安溪县三安大桥连接线延伸段  
下穿甬莞高速公路设计方案

安全影响评价报告

(送审稿)

福建省交通规划设计院有限公司

图 4.1 交叉位置甬莞高速公路楼仔大桥原位扩建平面示意图（一）

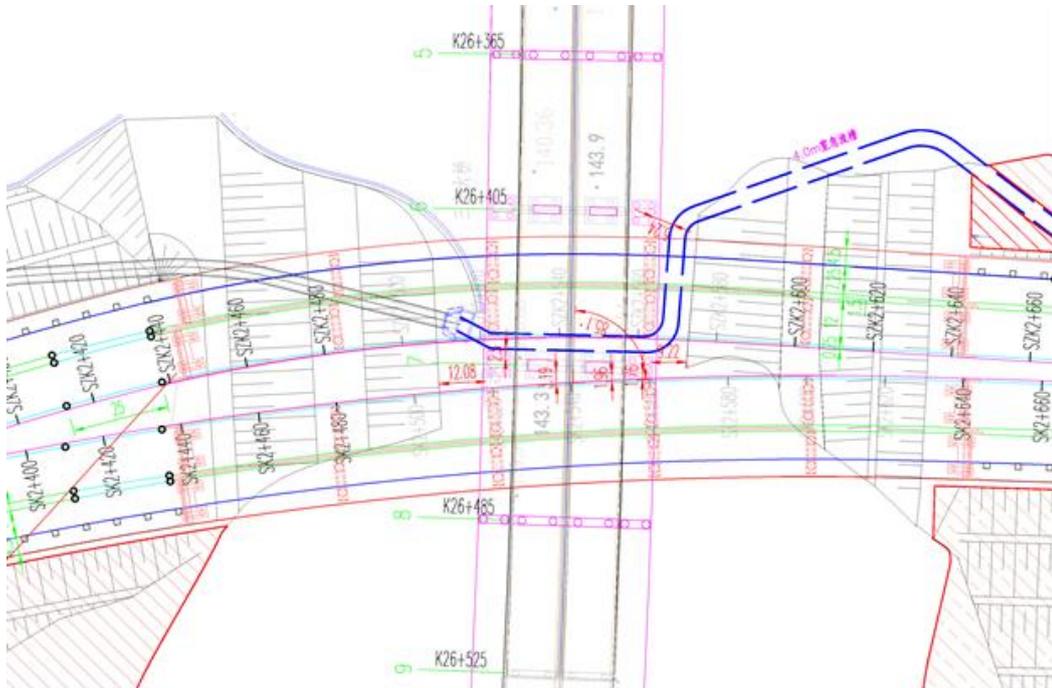
(2) 评价意见：交叉位置甬莞高速公路楼仔大桥现状为双向四车道，桥梁跨径 40m。经核查，本项目不占用高速公路原位扩建桥墩位置，甬莞高速公路原位扩建示意如图 4.1 所示，本项目桥梁防撞护栏与高速公路原位扩建桥墩的最小水平距离为 1.76m，大于 1.5m，满足规范要求。本项目 4#桥墩桩基与高速公路原位扩建桥墩桩基最小距离 4m，如图 4.2 所示，如果高速公路扩建桥墩桩基为 1.5m，4m 大于两倍桩基，但本项目炭坑溪大桥 4#桥墩桩基为 2.5m，4m 小于 2d 两倍桩基，后期高速公路扩建桥墩桩基施工可能对本项目炭坑溪大桥 4#桥墩桩基有影响，建议调整本项目 4#桥墩桩基布置，使本项目炭坑溪大桥 4#桥墩桩基与高速公路原位扩建桥墩桩基最小水平距离大于 5m。如条件

图 4.3 交叉位置高填方路基处理设计图

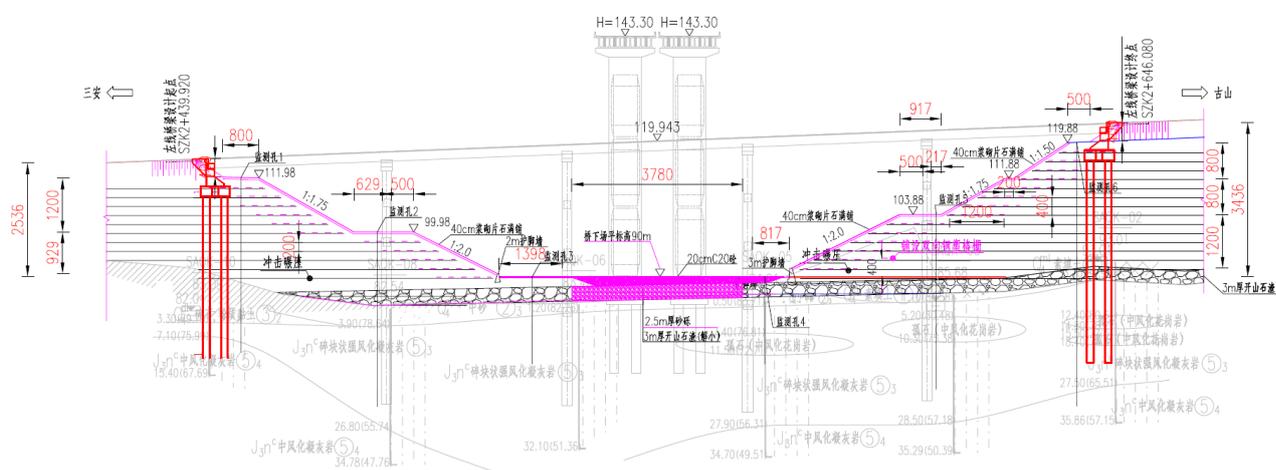
(1) **评价意见：**为了炭坑溪片区的发展，将高速公路两侧的炭坑溪填平满足地块开发，高填方路基填筑设计如图 4.3 所示。评价认为，高填方路基坡脚与高速公路桥墩的最小水平距离约 18.5m，高填方路基位置地质分布自上而下为中砂、碎块状强风化凝灰熔岩、中风化凝灰熔岩，地质条件好。根据类似工程经验，路基填筑施工对高速公路桥墩的影响较小。为确保高速公路桥梁结构安全，施工时加强对高速公路桥梁和高填方路基自身的监控量测，当高速公路桥梁和路基变形和位移出现异常时，应立即停止施工。

图 4.4 有限元模型

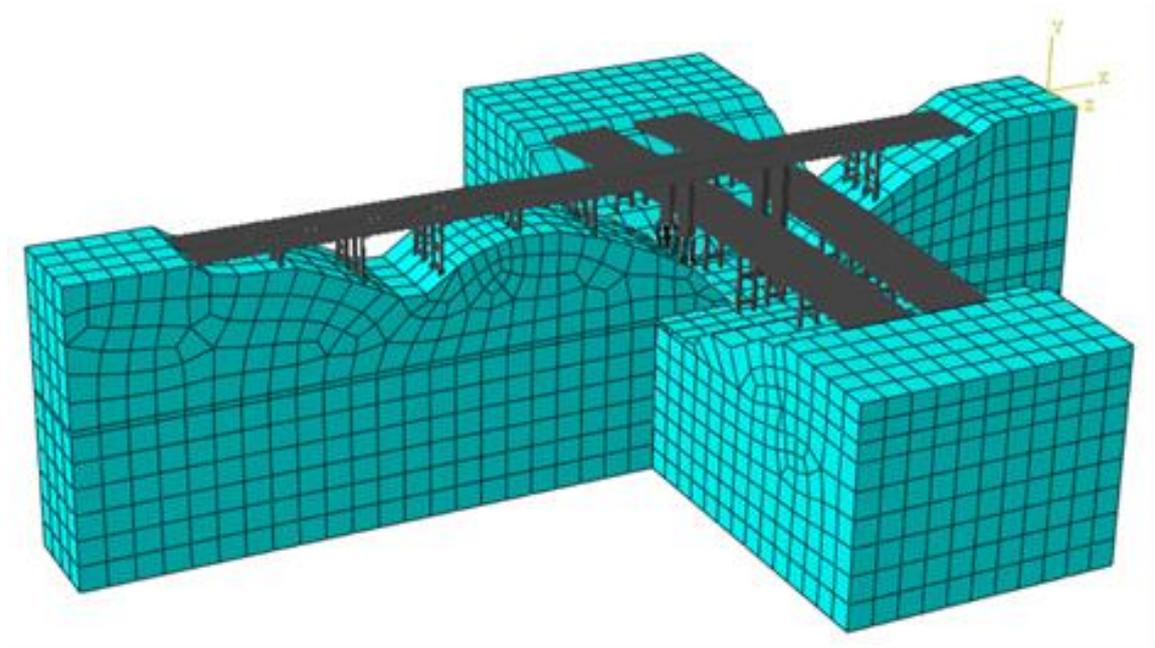
设计单位利用有限元分析软件 ABAQUS 建模分析高填方路基对甬莞高速公路楼仔大桥桥墩的影响，三维有限元模型如图 4.4 所示。模拟施工工况为：初始应力计算→边坡施工→边坡成型→本项目炭坑溪大桥桩基施工。计算结果如图 4.5 所示，高填方路基施工引起高速公路桥墩最大位移 1.56mm，位移较小，高填方路基施工对高速公路影响较小。

图4.6 整体有限元网格图

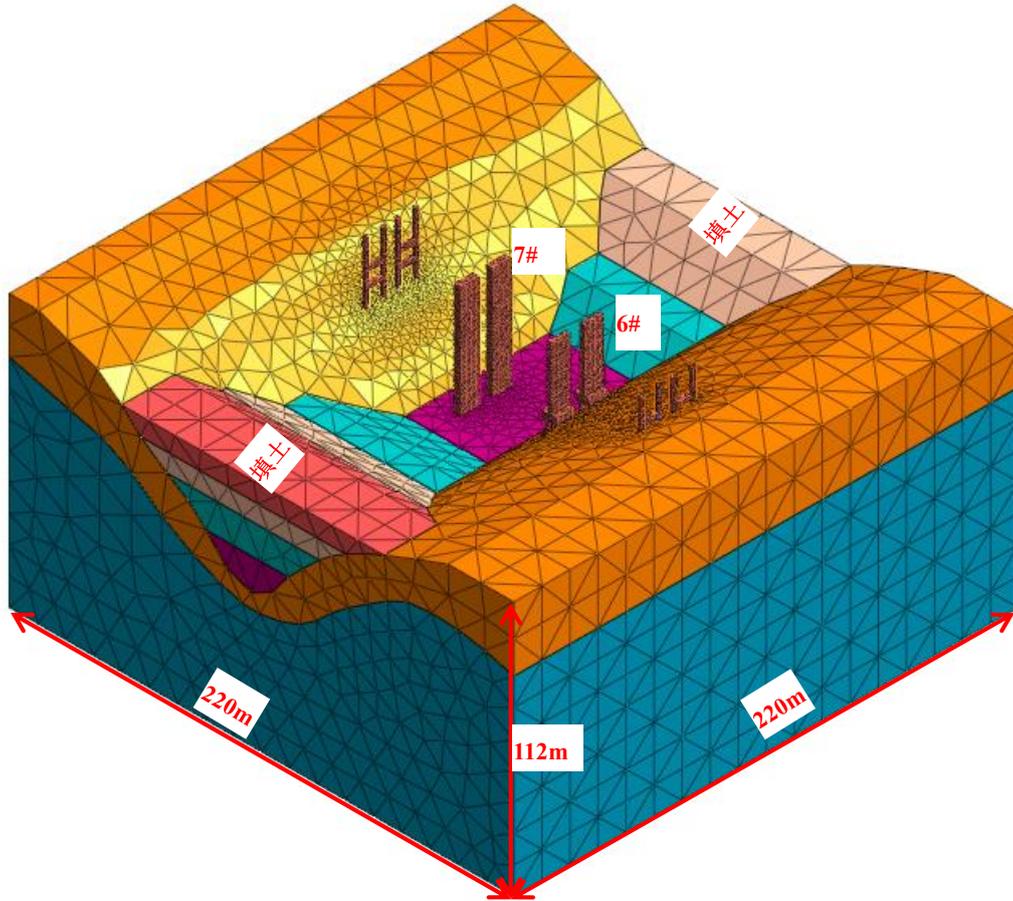
我司根据设计单位提供的设计资料，采用 MIDAS/GTS 软件建立三维有限元模型计算分析高填方路基施工对高速公路桥墩的影响，计算参数见表 4-1，计算时为减小“边界效应”，模型横向截取 200m，纵向截取 200m，模型上

边界取 112m，三维有限元模型如图 4.6 所示，共划分单元 318122 个。模拟施工工况为：初始应力计算→成桥及施加桥梁荷载→高填方路基施工。计算结果如图 4.7~图 4.9 所示，高填方路基施工引起高速公路桥墩水平位移（桥梁纵向）2.5mm，桥墩水平位移（桥梁横向）2.5mm，桥墩竖向位移 1.7mm，位移较小，高填方路基施工对高速公路影响较小。由于岩土参数取值不同，计算结果存在差异，上述计算结果仅供参考，施工时应加强对高速公路桥梁和高填方路基自身的监控量测，以桥墩的具体监控量测位移为准，对计算结果进行校核，施工过程若桥墩位移数值超过允许值，应立即停止施工，采取相应的工程措施进行加固处理，确保高速公路桥梁结构安全。

图4.10 下穿位置排洪渠平面示意图

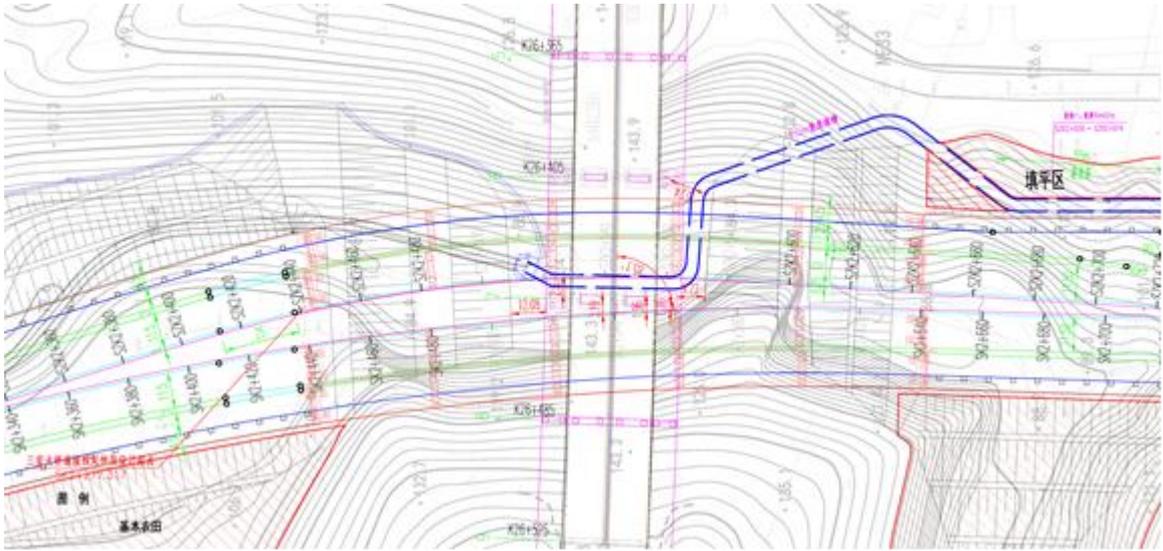
(2) **评价意见：**本项目在甬莞高速公路桥下填平后，在新建本项目排洪渠，排洪渠位于桥下填土上，与甬莞高速公路楼仔大桥 7#桥墩的最小水平距离约 2.5m，排洪渠平面位置如图 4.10 所示，排洪渠尺寸为 4m×2m，横断面设计如图 4.11 所示。评价认为，排洪渠施工对高速公路桥墩的影响较小。

图 5.3 交叉位置防抛网设计图（一）

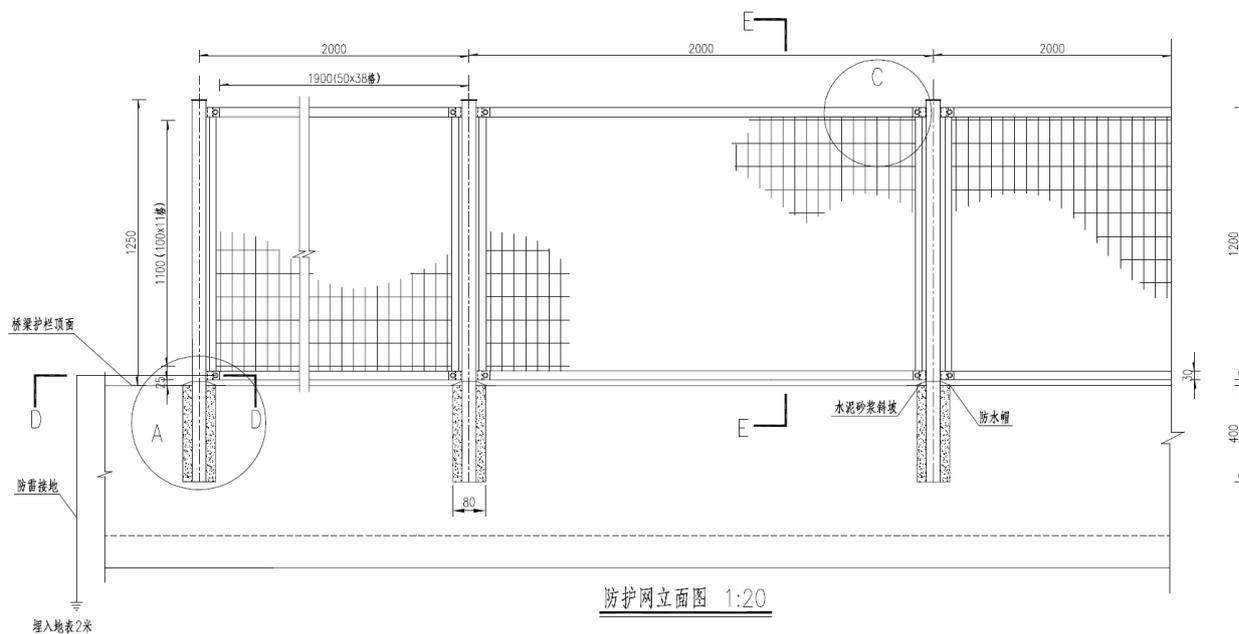
**(1) 评价意见：**根据《公路交通安全设施设计细则》（JTG/T D81-2017）第 9.2.1 条“防落物网设置应遵循下列原则：1、上跨铁路、饮用水水源保护区、高速公路、需要控制出入的一级公路的车行或人行构造物两侧均应设置防落物网。2、公路跨越通航河流、交通量较大的其他公路时，应设置防落物网。3、需要设置防落物网的桥梁采用分离式结构时，应在桥梁内侧设置防落物网。4、已经设置声屏障的公路路段，可不设置防落物网。5、防落物网应进行防腐和防雷接地处理，防雷接地的电阻应小于  $10\ \Omega$ 。6、防落物网的设置范围为下穿铁路、公路等被保护区的宽度（当上跨构造物与下穿公路斜交时，应取斜交宽度）并各向路外分别延长 **10~20m**，其中上跨铁路的防落物网的设置范围还应符合铁路部门的有关规定”。评价认为，根据现场踏勘发现，交叉处高速公路桥梁两侧没有设置防抛网，现状如图 5.2 所示，设计单元已补充交叉位置防抛网设计，如图 5.3 和图 5.4 所示，设计单位提供的防抛网设计可行。

图 5.5 交叉位置桥面雨水收集设计图

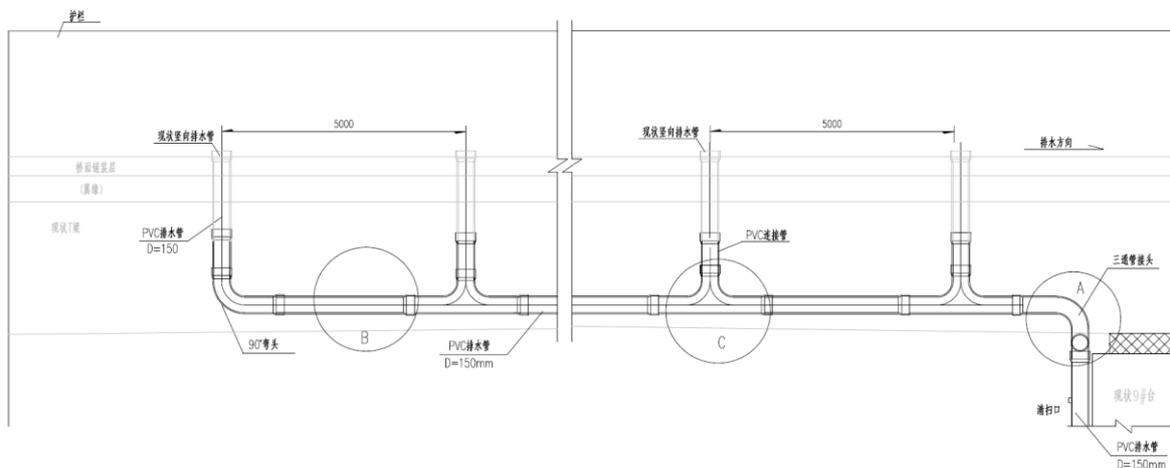
(2) 评价意见：根据现场踏勘发现，交叉位置高速公路桥面雨水通过泄水孔散排于桥下地面，如图 5.2 所示，为防止高速公路桥面雨水影响本项目正常运营，设计单位对高速公路桥面雨水进行收集，排水设计如图 5.5 所示。评价认为，设计单位采取的保证本项目正常运营的措施可行。

图 5.6 本项目下穿高速公路段横断面图

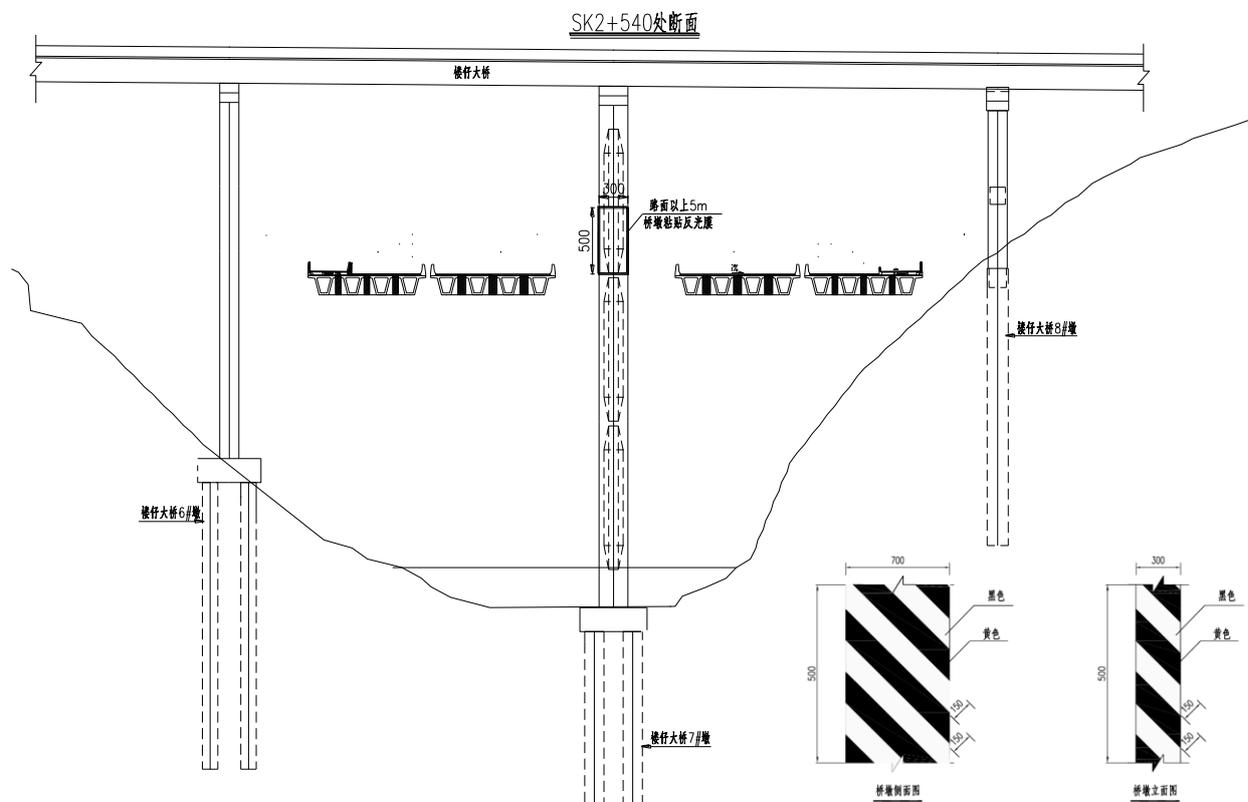
(5) **评价意见：**本项目在交叉位置高速公路既有桥梁墩柱迎车面设置黄黑立面标记，高度为 5m，如图 5.6 所示。评价认为，采取的保护高速公路桥墩的安全保障措施基本可行，建议在新建桥梁防撞护栏上也设置轮廓标或黄黑立面标记，且符合《公路交通标志和标线设置手册》（JTG D82—2009）的相应规定。
